OM1-CA182-R01 大間原子力発電所 敷地ごとに震源を特定して策定する地震動のうち内陸地殻内地震について(コメント回答 その3)
(F-14 断層, 及び奥尻3連動による地震の地震動評価)
OM1-CA182-R00(2022.12.8 ヒアリング資料)からの主な変更箇所について

正誤表

地震動解析の入カミスにかかわる評価結果の誤りの修正内容

断層モデルを用いた手法による地震動評価結果 【① 基本ケース 応答スペクトル】

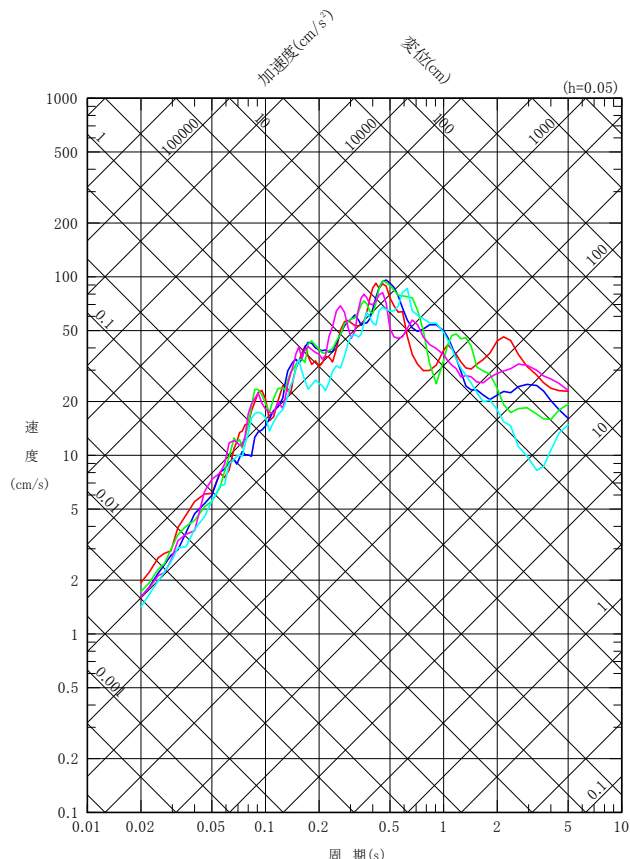
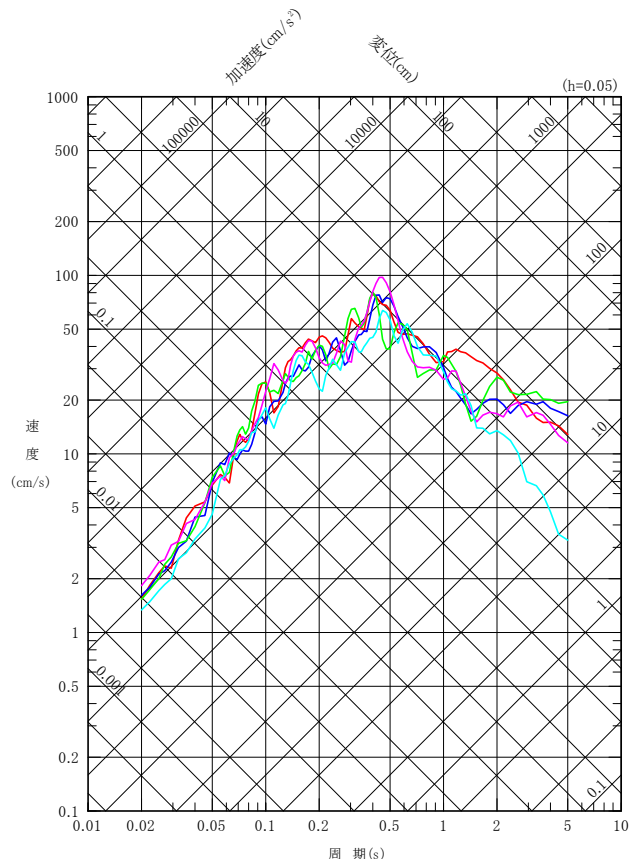
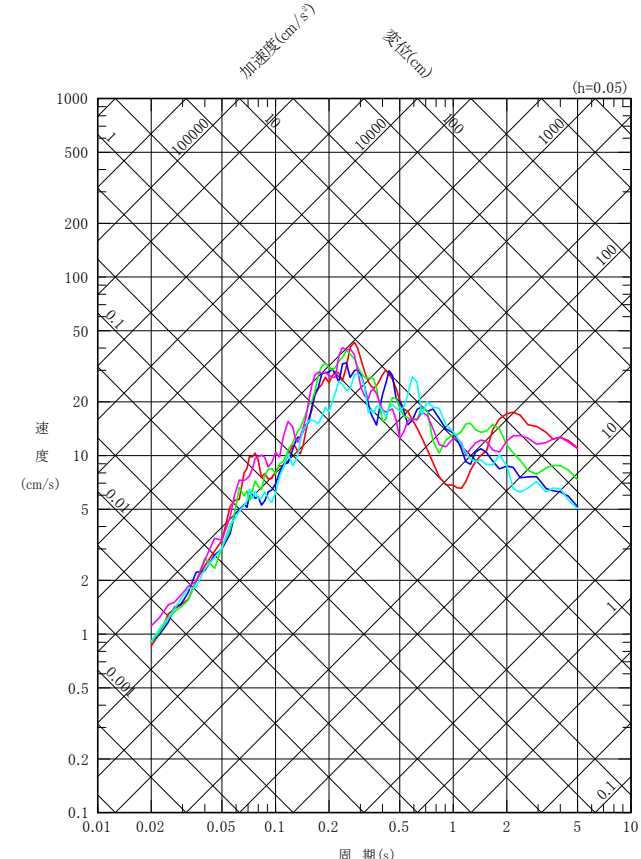
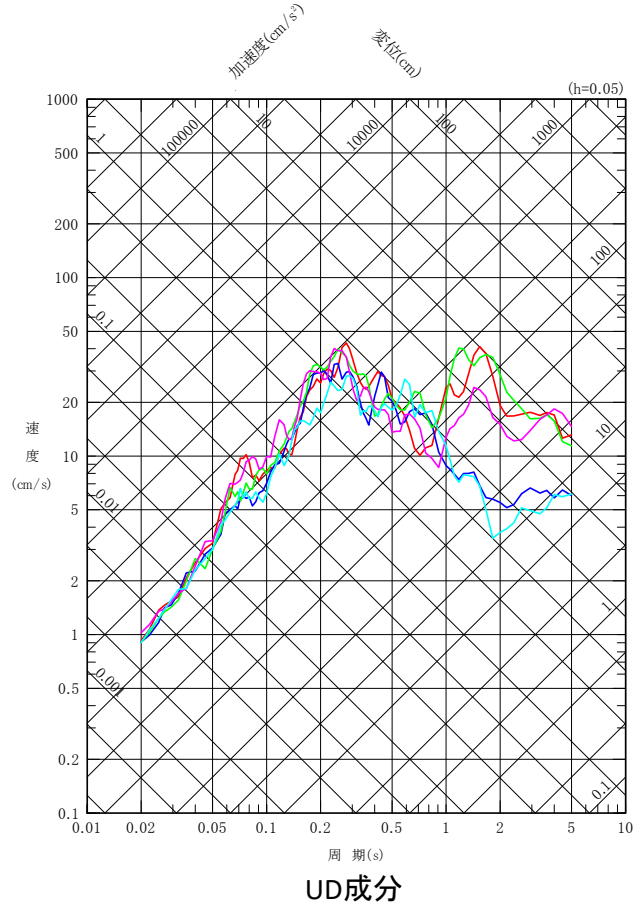
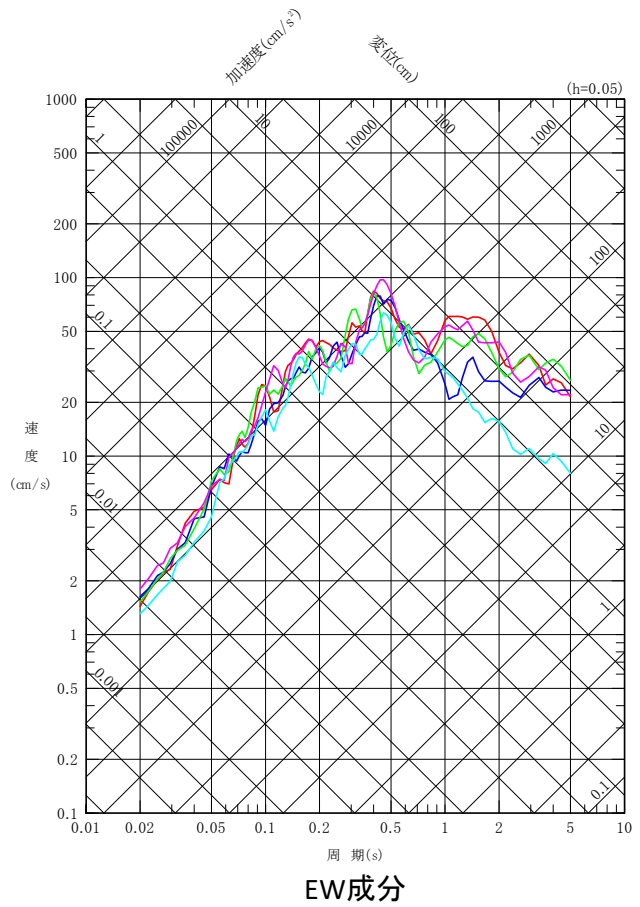
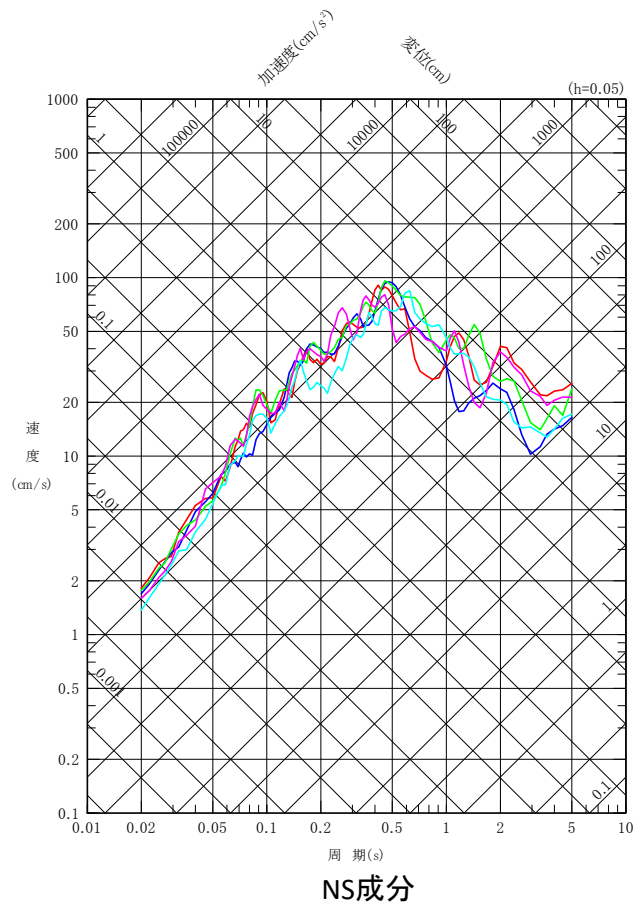
変更箇所	修正箇所		誤りの修正内容	正誤比較ページ	
	2023.8.3 ヒアリング	2022.12.8 ヒアリング			
3章 F-14断層による地震の地震動評価					
3.4節 地震動評価結果	基本ケース	P.42～P.44	P.51～P.53	P.2～P.7	
	断層位置の不確かさケース	P.45～P.47	P.63～P.65	<ul style="list-style-type: none"> ・応答スペクトルを修正 ・加速度時刻歴波形を修正 ・速度時刻歴波形を修正 	P.8～P.13
	断層傾斜角の不確かさケース	P.48～P.50	P.66～P.68		P.14～P.19
	短周期レベルの不確かさケース	P.51～P.53	P.69～P.71		P.20～P.25
	まとめ	P.54	P.75	・応答スペクトルを修正	P.26～P.27
(補足5)ハイブリッド合成法の接続周期について					
統計的グリーン関数法, 理論的手法, 及びハイブリッド合成法による地震動評価(F-14断層による地震)		P.127	P.147	・応答スペクトルを修正	P.28～P.29

① F-14断層による地震の地震動評価結果の誤り

断層モデルを用いた手法による地震動評価結果 【① 基本ケース 加速度時刻歴波形】

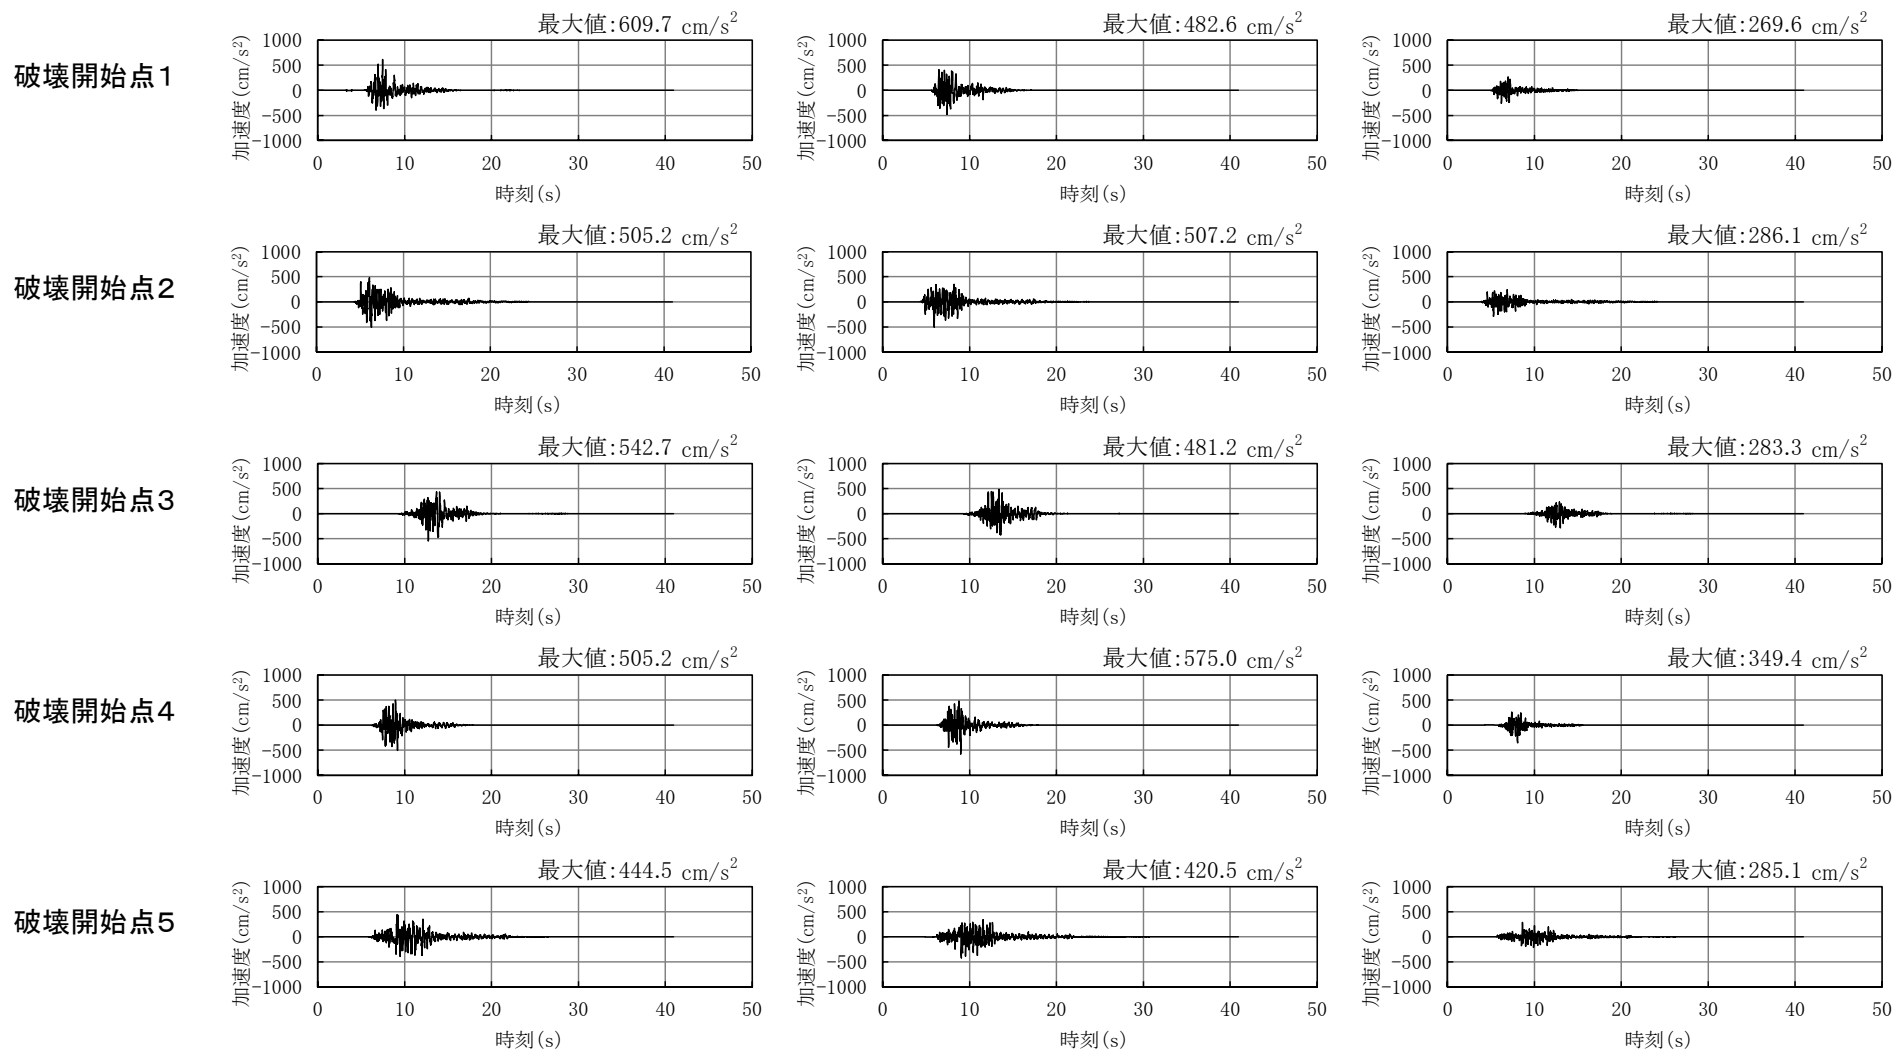
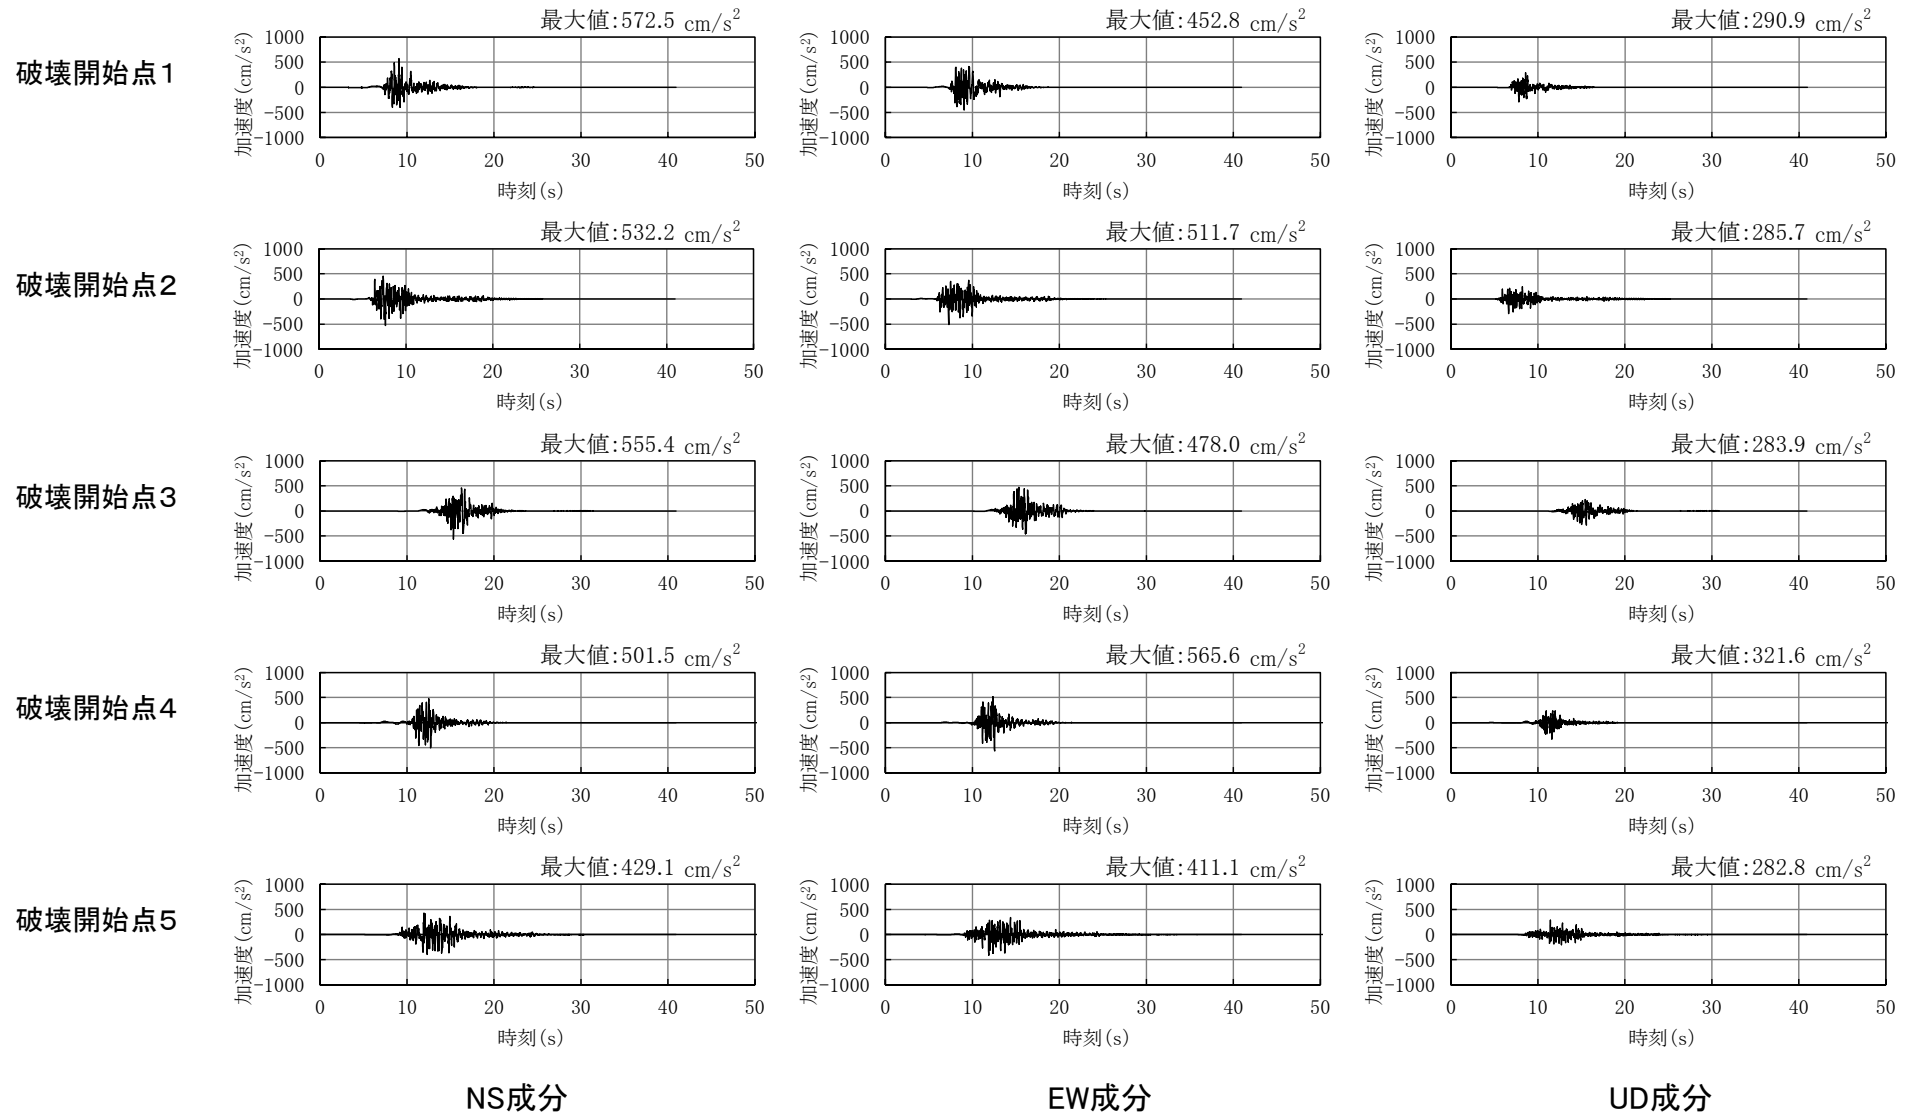
② F-14断層による地震の地震動評価結果の誤り
